**Avis délibéré de la Mission Régionale d'Autorité environnementale  
Nouvelle-Aquitaine sur un projet de parc éolien sur les communes  
de La Chapelle-Saint-Laurent et Neuvy-Bouin (79)**

n°MRAe 2021APNA96

**Réponse aux observations de l'avis de la Mission Régionale  
d'Autorité environnementale de la région Nouvelle-Aquitaine**

**Zone d'implantation Potentielle Initialement définie pour le projet éolien des Trois Sentiers**

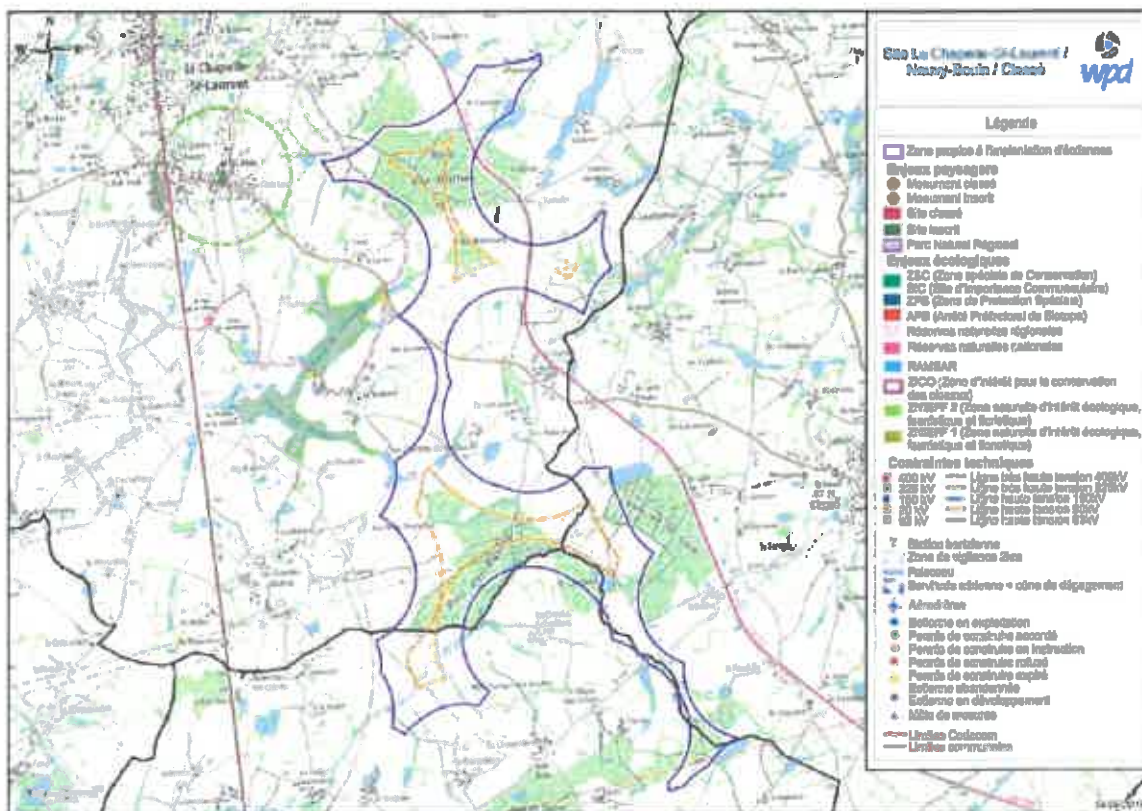
**La MRAe considère que la démarche ERC d'évitement, de réduction et à défaut de compensation des impacts concernant le milieu physique n'est pas correctement déclinée. Elle recommande que ces travaux soient suivis par un expert écologue indépendant et que les mesures ERC fassent l'objet d'un chiffrage distinct pour la bonne information du public.**

Dans le cadre du projet éolien des Trois Sentiers, l'évitement d'impact a d'abord été recherché. En effet, comme souligné dans la page 159 de l'étude d'impact, la limite de la Zone d'implantation Potentielle (ZIP) du projet a été optimisée de manière à appliquer les principes de la doctrine ERC. Cette ZIP s'étirait dans un premier temps sur environ 5,5 km du nord au sud, et était représentée par deux secteurs : une zone nord, au niveau du Bois des Mothes, et une zone sud, au niveau du Bois des Boules et du Bois de la Gare.

La définition des limites de la ZIP a reposé essentiellement sur la priorisation de l'évitement afin de se soustraire aux différentes contraintes écologiques identifiées sur le territoire d'accueil du projet (proximité des étangs des Mothes et de l'Olivette, richesse ornithologique, déplacements locaux de certaines espèces...). La partie nord de la ZIP a donc été supprimée du fait de la présence de ces milieux laissant présager la présence de zones humides, en plus des milieux recensés en tant que ZNIEFF et de la présence de couloirs locaux de déplacement de l'avifaune.
